Gamma <b>S&amp;F</b>	Modello <b>Orchestra, Tango, Artico L, Samba, Melodia, Artico S</b>	N° I.T. <b>08_2021</b>
Matricola <b>Vedi pag. 3 e 5</b>	Oggetto <b>Ampliamento dell'apertura vano</b>

## Motivo della modifica

In un'ottica di miglioramento prodotto, l'altezza dell'apertura del *vano prelievo* della gamma S&F è stata aumentata di 13mm rispetto a prima.

VANO PRELIEVIO, come riconoscere il nuovo modello

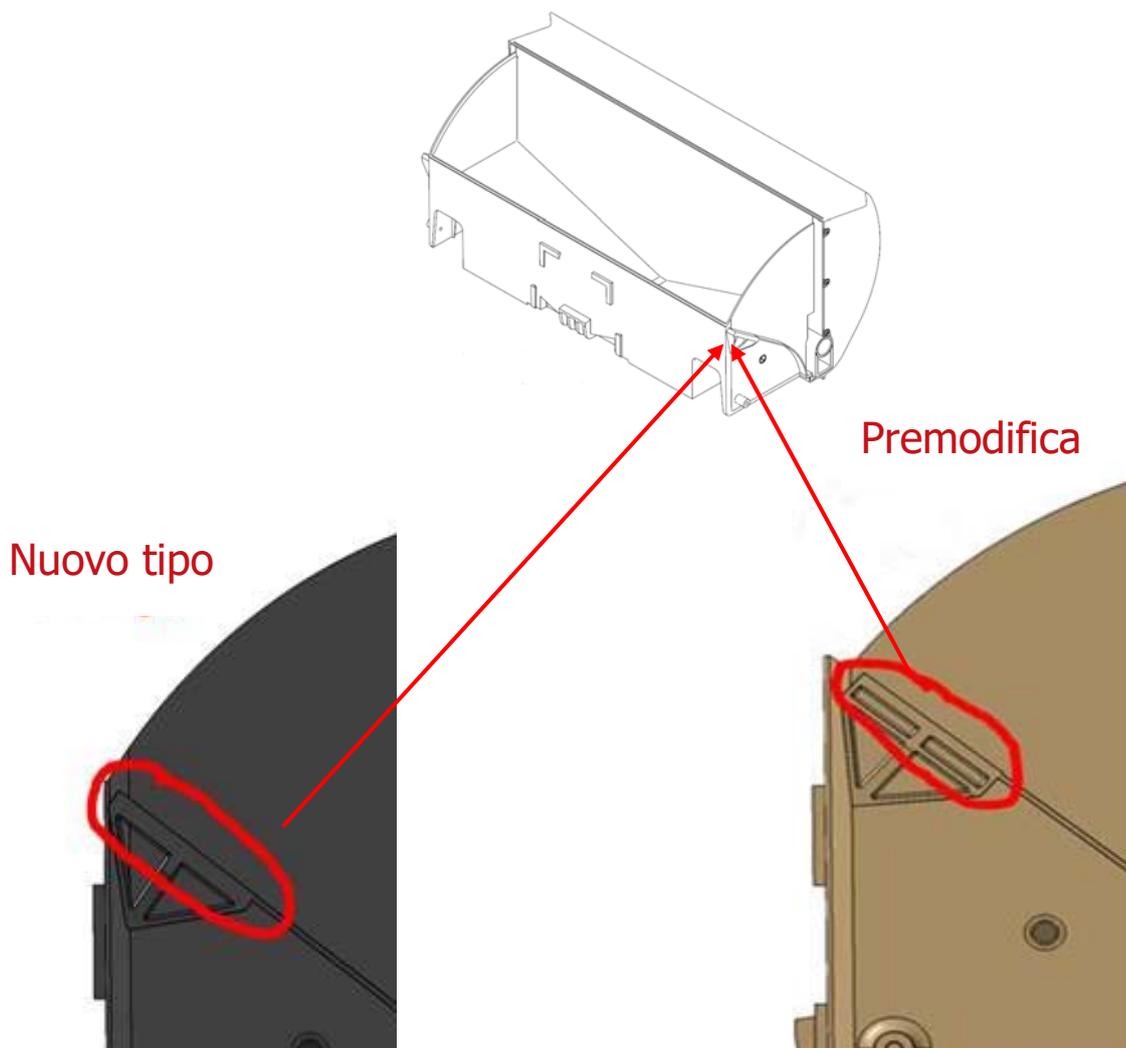
La modifica è stata resa possibile attraverso interventi sul vano prelievo e sulle camme azionamento antifurto.

CAMMA ANTIFURTO, come riconoscere il nuovo modello

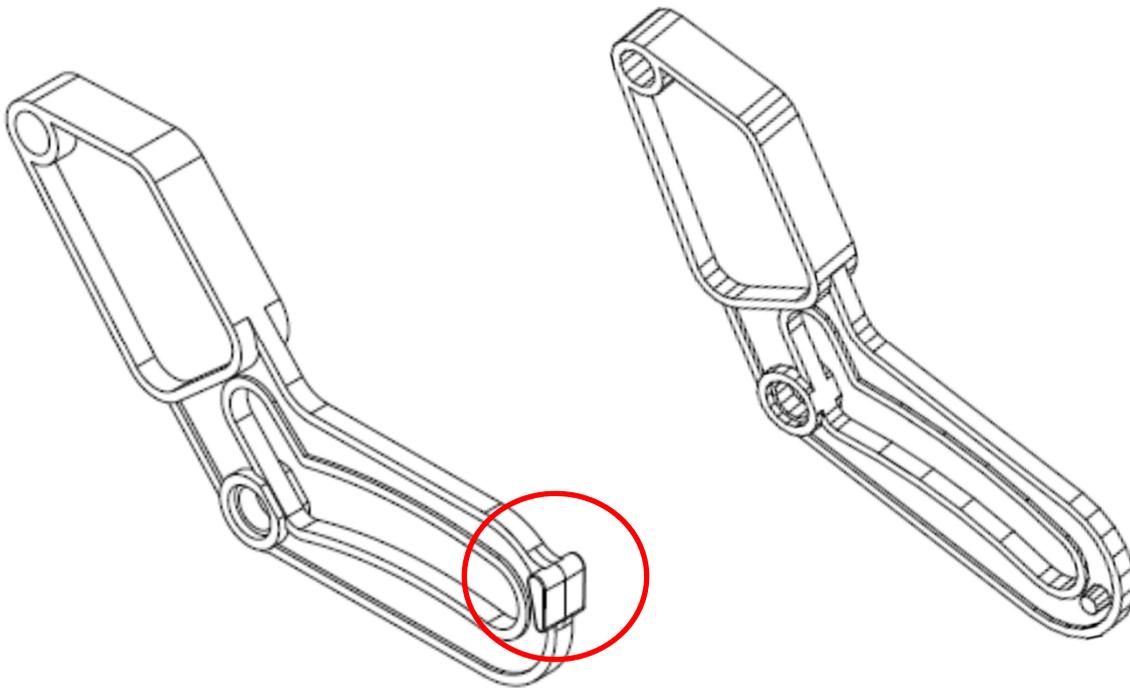
**Nuovo tipo**

**Premodifica**
